MESSAGGIO MUNICIPALE Nr. 697

MM no. 697 Credito di CHF 48'000. - per la progettazione definitiva di due ecopunti

ECOPUNTI COMUNALI

RELAZIONE TECNICA

NUOVO ECOPUNTO +
PARCHEGGIO MAPP. 420
PLANIMETRIA - 1:200

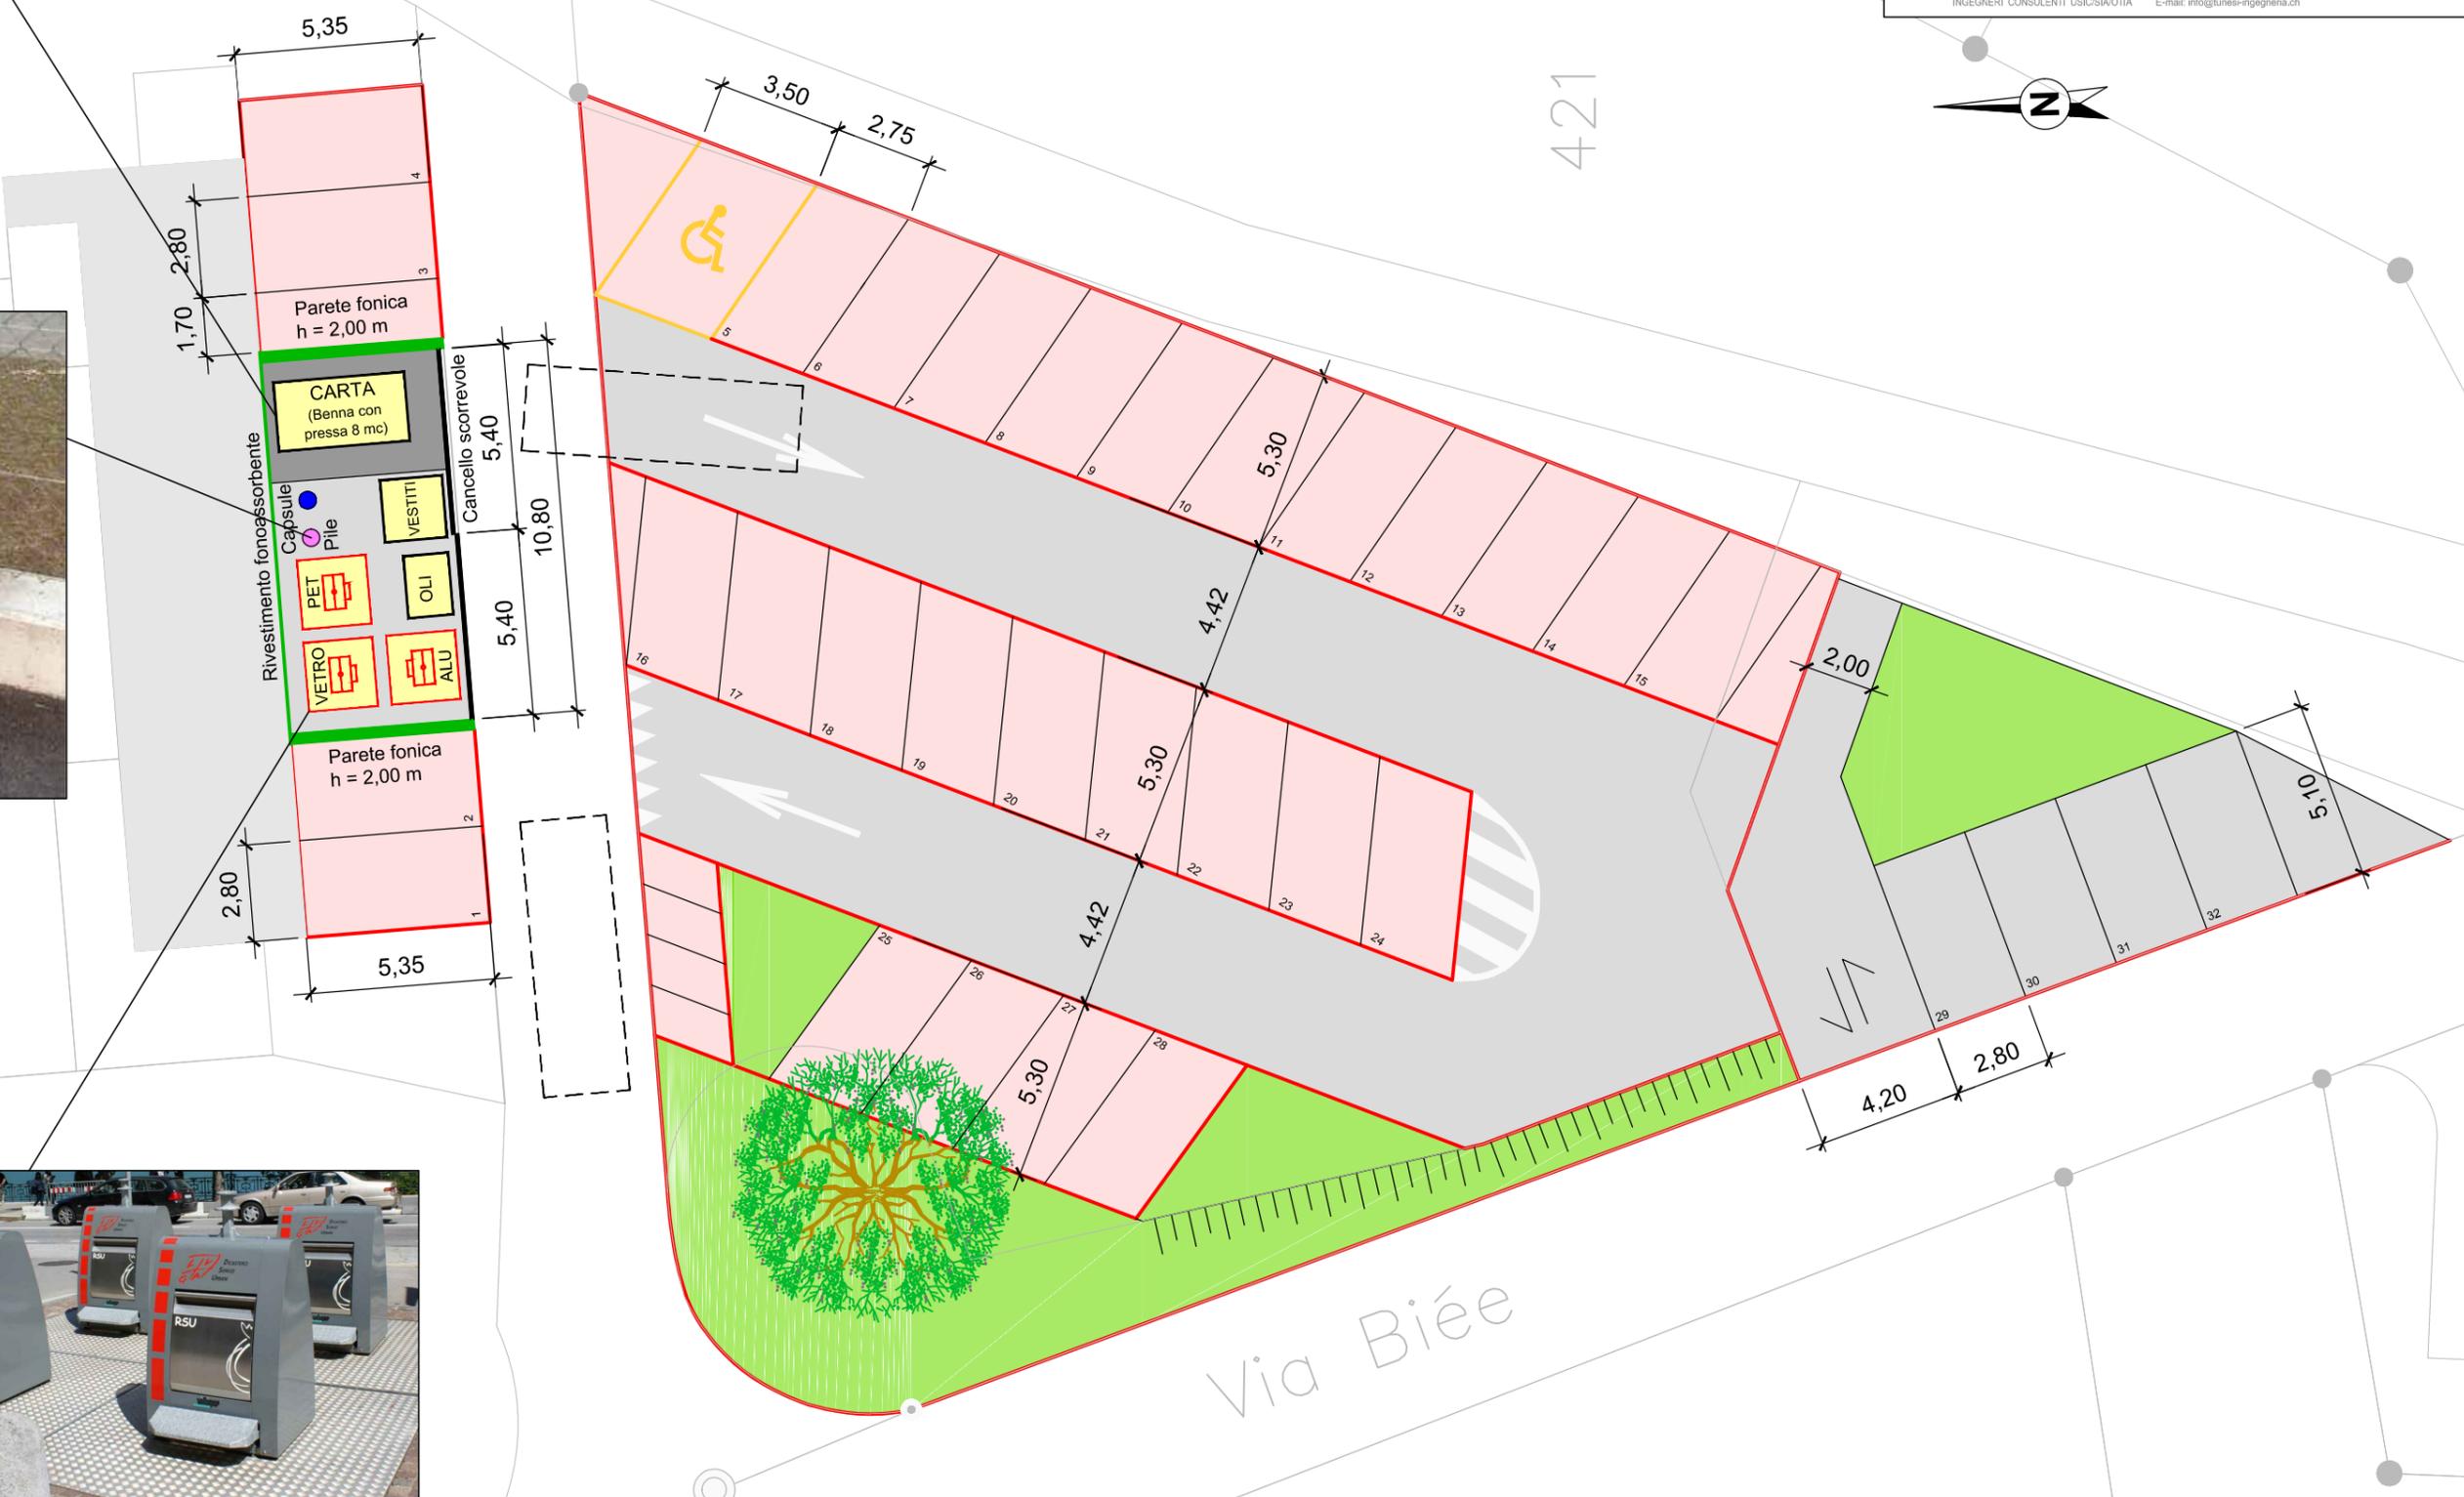
Renzo Luvini chiede se non sia il caso di modificare il raggio di curvatura dei posteggi, in modo da ricavarne altri.
